E 19000088

PROJET présenté par SAS Parc éolien LE MENEC en vue de la création d'un parc éolien constitué de 6 éoliennes et 2 postes de livraison sur les communes de LOUDEAC et TREVE.

ENQUETE PUBLIQUE du 17 juin 2019 au 17 juillet 2019

RAPPORT DU COMMISSAIRE ENQUETEUR

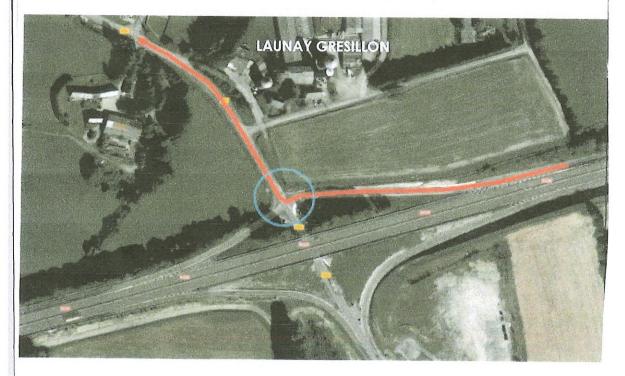
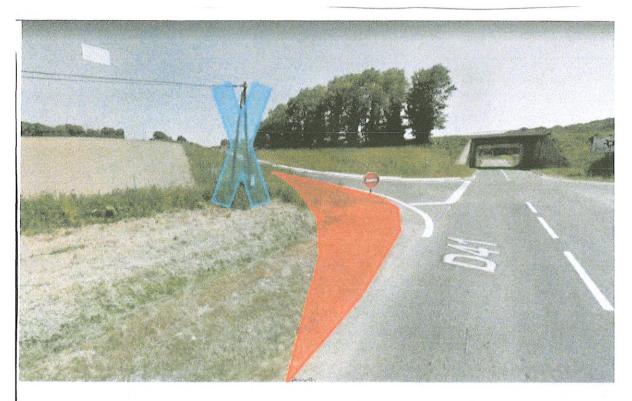
l'Ae recommande d'intégrer l'acheminement des pièces et matériaux depuis la RN 164 dans l'évaluation des incidences de la phase chantier.

Sortie RN 164 sans aménagement particulier

Manœuvres dans lieu-dit Le Ménec sans aménagement particulier

Sortie de la RN 164

Empierrement de l'accotement (en rouge) et effacement du réseau télécom (en hleu)
